DOMANDA:

La ristrutturazione riguarda una villa su due piani. E' un edificio obsoleto dove non c'è consentito alcun intervento sulle pareti esterne dell'involucro edilizio. Verrebbe cambiata la caldaia con una a condensazione. Su una parete interna del primo piano abbiamo inserito una pannellatura con coibente sul lato muro opportunamente distanziata di cinque centimetri dalla parete al confine. La richiesta riguarderebbe il rifacimento dei pavimenti e nell'occasione ripristinare la distribuzione ai corpi scaldanti che a loro volta verrebbero cambiati. Per il rinnovo della distribuzione gradiremmo una soluzione. Precisiamo: per la produzione dell'ACS ci affidiamo a un P.C. integrata nel boiler da disporsi nella C.T. I collettori di distribuzione sono del tipo complanari difficilmente recuperabili per un'alta presenza di ossido di Ferro. Dovremo comunque sostituirli con altri più moderni in nicchie apposte che ci consentono la ripresa diretta dalla C.T. per colonne di distribuzione. Classe energetica edificio "D" (in fase di accertamento).

Fig.1

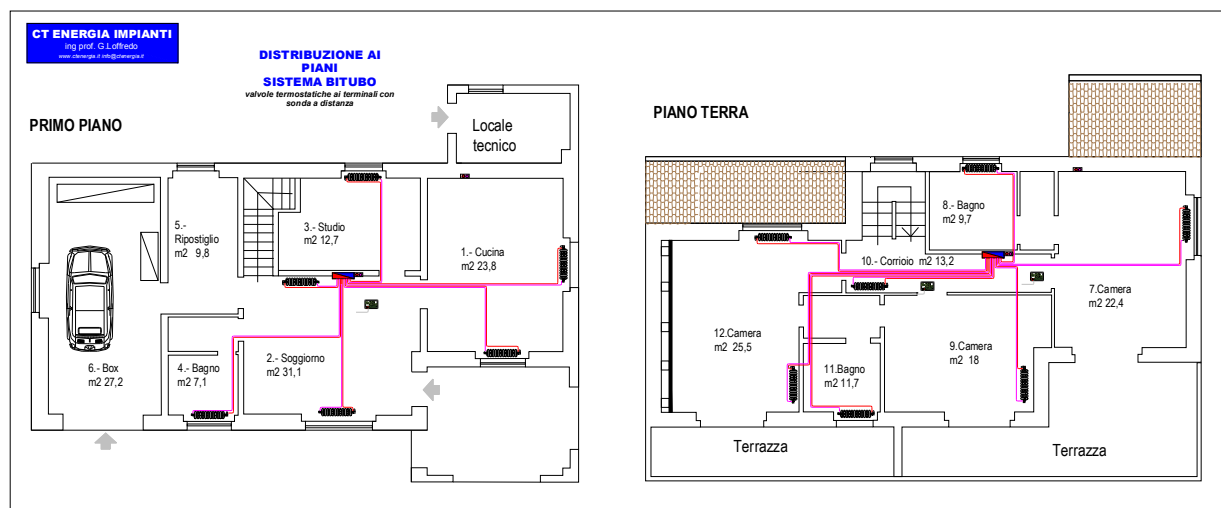
Si riporta uno stralcio della distribuzione ai piani nella Fig.1 Stabilito dal richiedente il posizionamento dei radiatori nei sottofinestre con relativo parapetto, si consiglia l'inserimento di valvole termostatiche con sonda a distanza come riportato nella Fig.2.

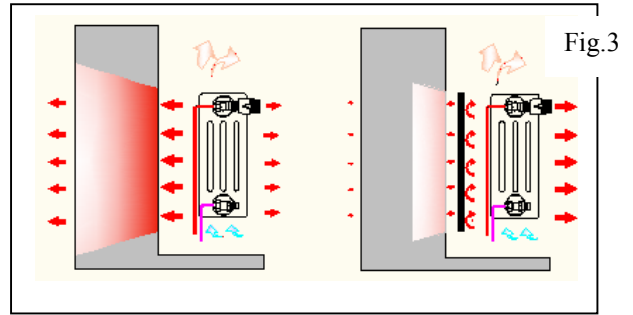
Si suggerisce di disporre dietro i corpi scaldanti pannellature allumininate che riflettenti, Per evitare che il calore venisse disperso attraverso la parete confinante. Questa dispersione è valutabile nell'intorno del 25 % dell'emissione termica del corpo scaldante Fig.3.

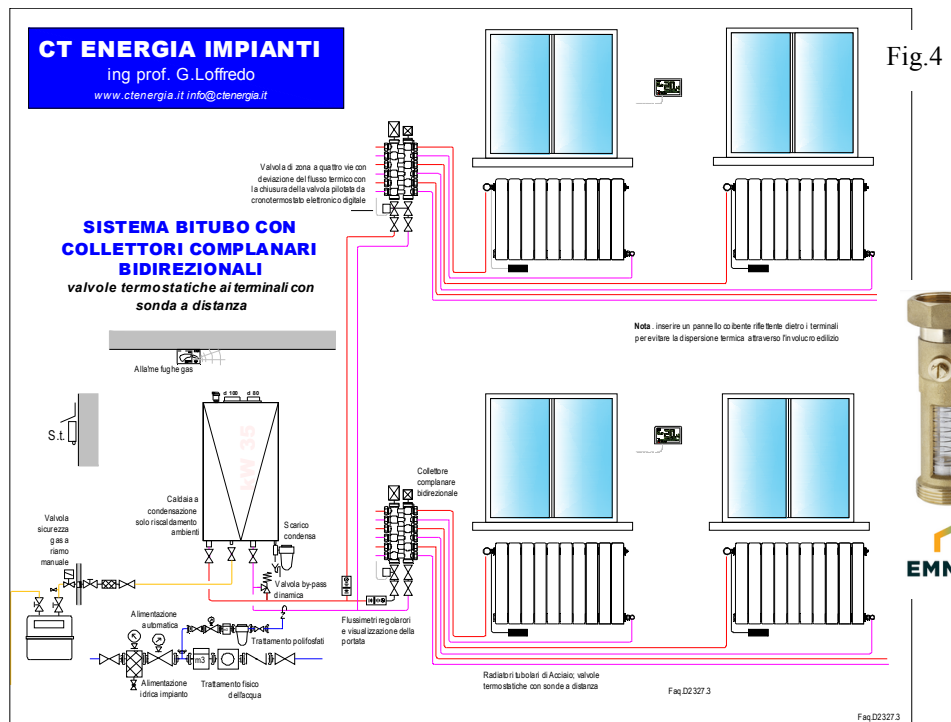
- per la distribuzione delle portate termiche ai piani, come riportato nella fig.4 inserire di **flussimetri** visualizzatori e regolatori della portata termica.

-La pompa caldaia sia del tipo a **velocità e portata variabile**. Come successiva precauzione applicare la valvola by-pass dinamica come riportato nella Fig.4 regolata alla perdita di carico dell'intero impianto. La regolazione può essere eseguita direttamente a impianto funzionante. Per modalità operative richiedere una Faq istruttiva.
